„Modernizace bytových domů Šenovská 65,67,69“

VYSVĚTLENÍ ZADÁVACÍ DOKUMENTACE č. 16

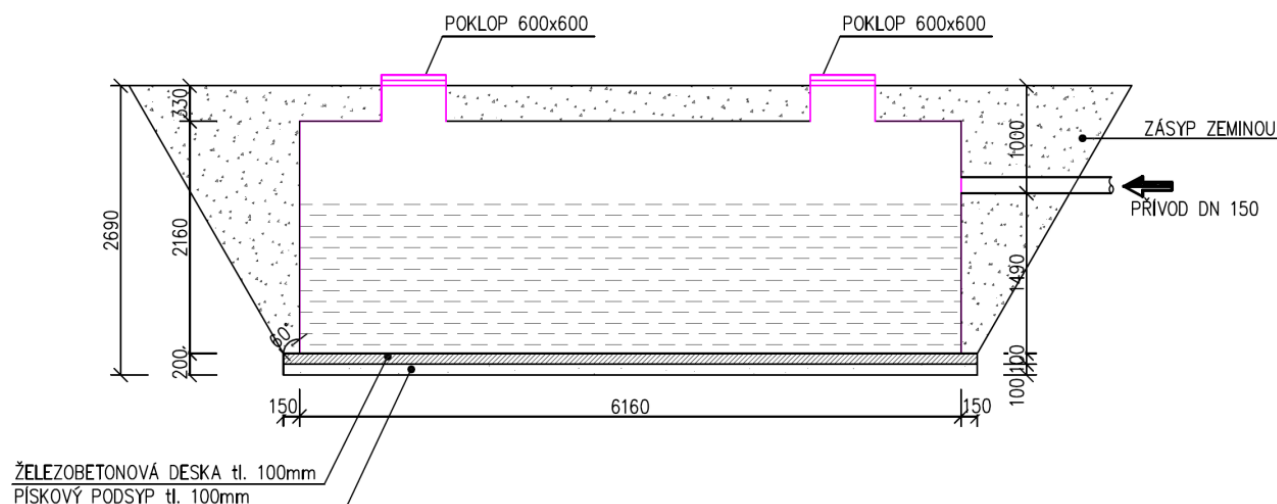
Výkaz výměr „priloha-k-vysvetleni-zd-c-11-souhrnny-rozpocet-ke-dni-25-9-2025“ záložky „001 - 65 - 01.1 Soupis prací - stavební a konstrukční část“, „002 - 67 - 01.1 Soupis prací - stavební a konstrukční část“ a „003 - 69 - 01.1 Soupis prací - stavební a konstrukční část“ položky č. 34. Záložka „006 - SO 02 - Přípojky kanalizace, žumpy“ položky č. 22 a 23.

- a) V PD jsme nedohledali informace k ŽB jímám pol. č. 34, pouze k plastovým viz výkres č. 204 a technická zpráva 101 z objektu SO 02. **Žádáme zadavatele o objasnění nesrovnalostí.**

- b) Domníváme se, že se položky č. 34 ze záložek 001-65, 002-67, 003-69 a položky č. 22, 23 ze záložky 006-SO 02 dublují. **Žádáme zadavatele o opravu výkazu výměr, případně o doplnění popisu a výpočtu k položkám č. 34.**

- c) U položek č. 22 a 23 ze záložky 006 – SO 02 je nesoulad mezi výkazem výměr a technickou zprávou – pol. č. 22 je požadována montáž pro 20 000 litrů a u pol. č. 23 je požadovaná dodávka pouze pro 7 500 litrů, v PD je uveden objem (TZ - 28,1 m3) a výkres 28 m3. **Žádáme zadavatele o sjednocení PD s výkazem výměr.**

- d) V PD objektu SO 02 nekoresponduje výkres č. 204 s popisem v technické zprávě – na výkresu je uvedena tl. ŽB desky 100 mm a tl. pískového podsypu 100 mm, kdežto v TZ je tl. ŽB desky 200 mm a tl. šterkového podsypu 200 mm. **Žádáme zadavatele o dání do souladu výkres a technickou zprávu objektu SO 02.**

- e) Záložka 006 - SO 02. U položky č. 22 se jedná o plastovou jímku, kdežto u montážní položky č. 23 je v popise nádrž akumulární monolitická. **Žádáme zadavatele o opravu a sjednocení položek dle PD.**

- f) Záložka 006 - SO 02, položky č. 22 a 23. **Žádáme zadavatele o informaci, zdali se jedná se o samonosnou plastovou jímku, která má být či nemá být obetonovaná?**

- g) Záložka 006 - SO 02. **Žádáme zadavatele o doplnění položek pro podkladní beton a podsyp do výkazu výměr.**

- Položka č. 34 byla ve výkaz výměr zrušena, dublovala 006 SO02 položky č. 22 a 23.
- Položka č. 34 byla ve výkaz výměr zrušena, dublovala 006 SO02 položky č. 22 a 23.
- V 006 SO02 byly položky č. 22 a 23 nahrazeny jednou R položkou D+M pro dodávku a montáž nádrže v souladu s projektovou dokumentací.
- Tloušťka šterkopískového podsypu a podkladního betonu byly sjednoceny dle výkresové části na 100 mm – upravená technická zpráva tvoří přílohu vysvětlení zadávací dokumentace.
- V 006 SO02 byly položky č. 22 a 23 nahrazeny jednou R položkou D+M pro dodávku a montáž nádrže v souladu s projektovou dokumentací.
- Jedná se o samonosnou plastovou jímku bez nutnosti obetonování.
- Šterkový podsyp a podkladní beton v tloušťce 100 mm byl přidán k položce č. 22 – dodávka a montáž plastové jímky včetně podkladního betonu a šterkového podsypu.
